# RENESAS TECHNICAL UPDATE

製品分類	MPU & MCU	発行番号	TN-RX*-A111A/J	Rev.	第1版
題名	RX111グループフラッシュメモリのFASR.EXSビットに関するユーザーズマニュアルの誤記訂正		情報分類	技術情報	
適用製品	RX111グループ	対象ロット等	関連資料	RX111グループ ユーザーズマニュアルハードウェア編 Rev.1.10 (R01UH0365JJ0109) RX111グループ 製品改訂に伴う仕様の変更について (TN-RX*-A110A/J) RX111グループフラッシュメモリに関するユーザーズマニュアルの誤記訂正 (TN-RX*-A109A/J)	
		全ロット

RX111グループ ユーザーズマニュアル ハードウェア編 Rev.1.10 の「35. フラッシュメモリ」章において FASR.EXSビットに関する記述に誤記がありましたので、以下のとおり訂正いたします。

図 35.16 スタートアップ領域情報プログラムコマンド/アクセスウィンドウ情報プログラムコマンドの発行フロー

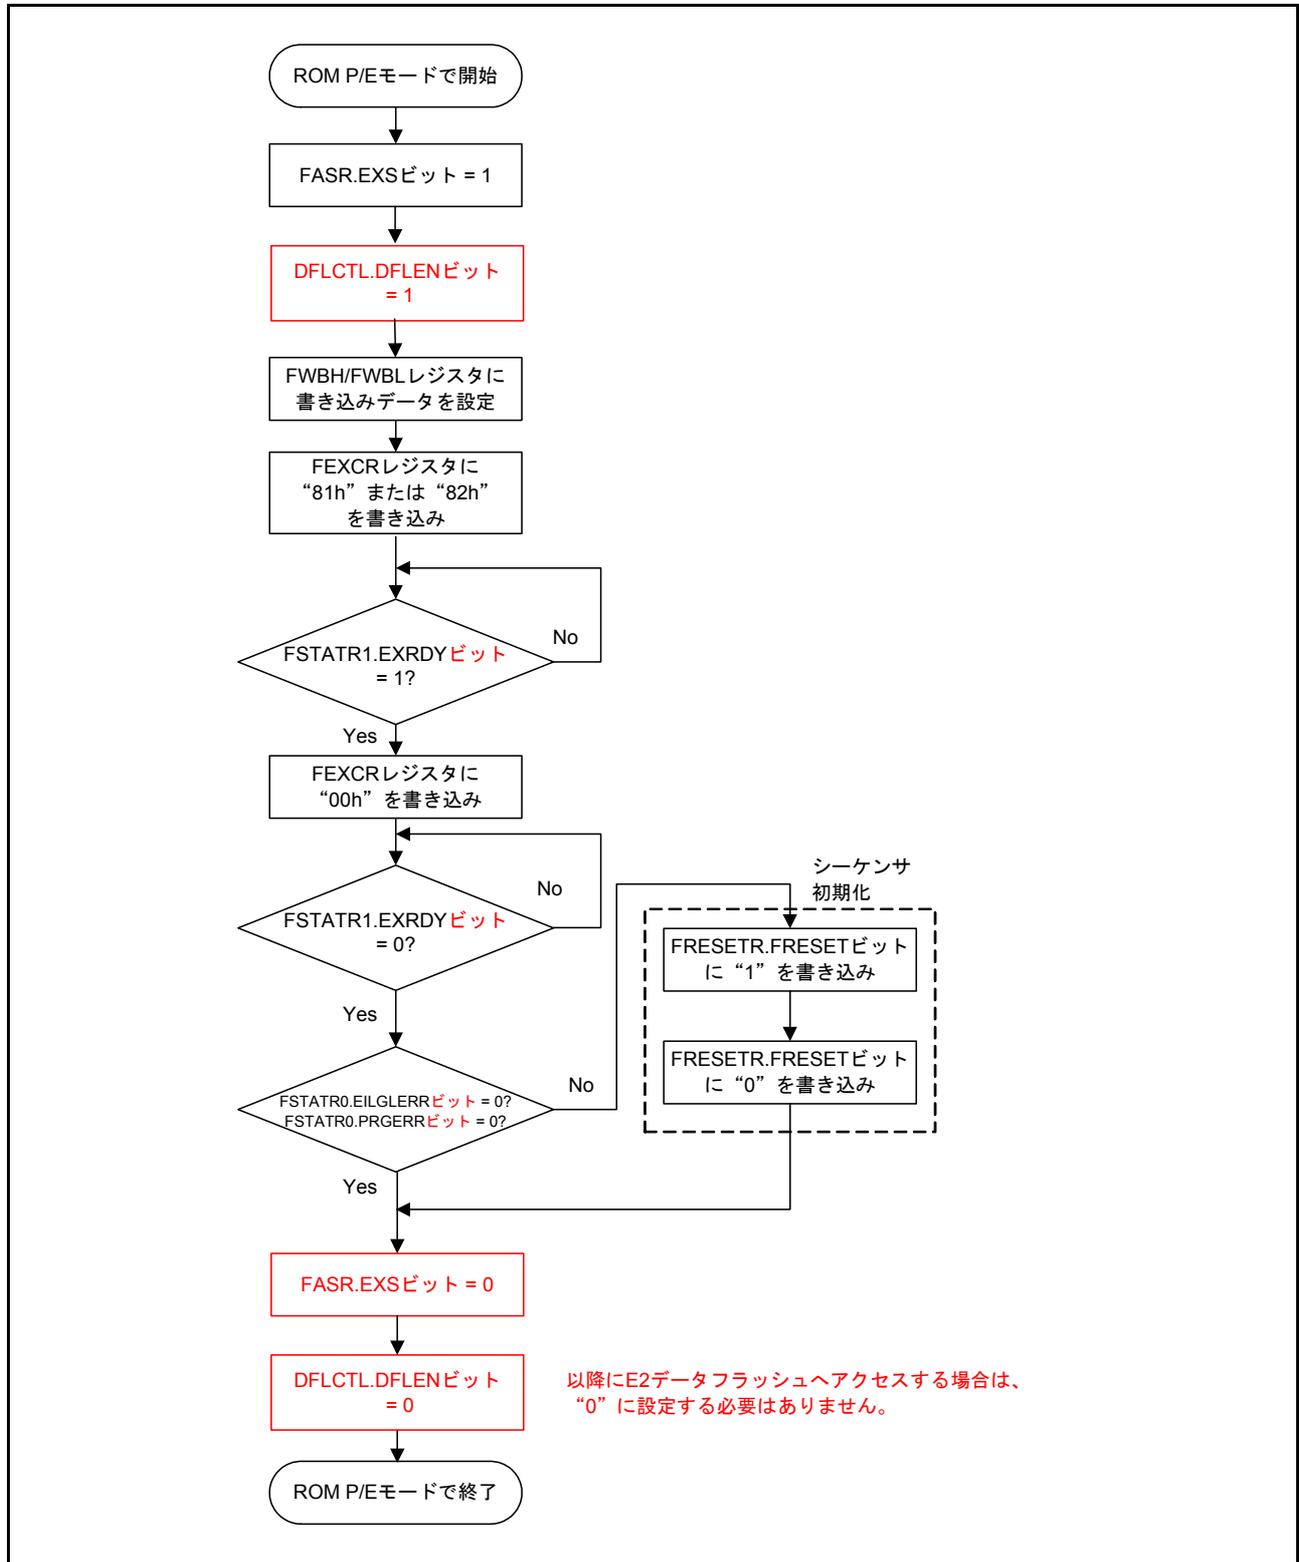
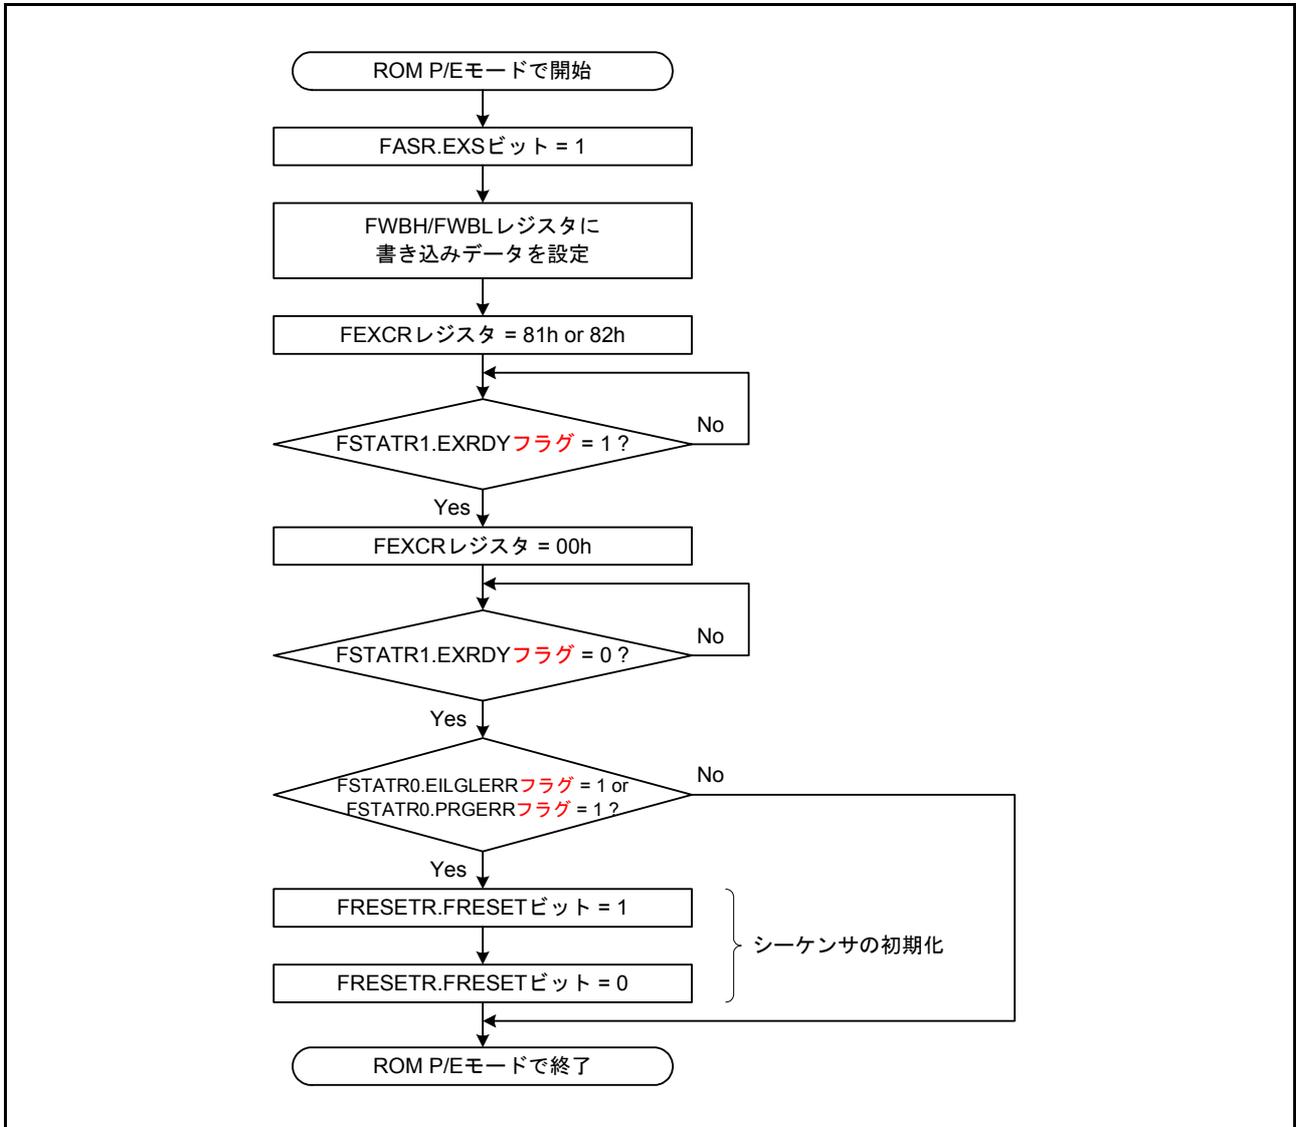
「35.7.3 ソフトウェアコマンド使用方法」の「(4) スタートアップ領域情報プログラム/アクセスウィンドウ情報プログラム」の本文ならびに図35.16を以下のとおり訂正いたします。

図 35.16 にスタートアップ領域情報プログラムコマンド/アクセスウィンドウ情報プログラムコマンドの発行フローを示します。なお、E2 データフラッシュアクセス禁止モードから直接 ROM P/E モードに移移した場合は、フローの先頭でDFLCTL.DFLEN ビットを“1”にしてください。
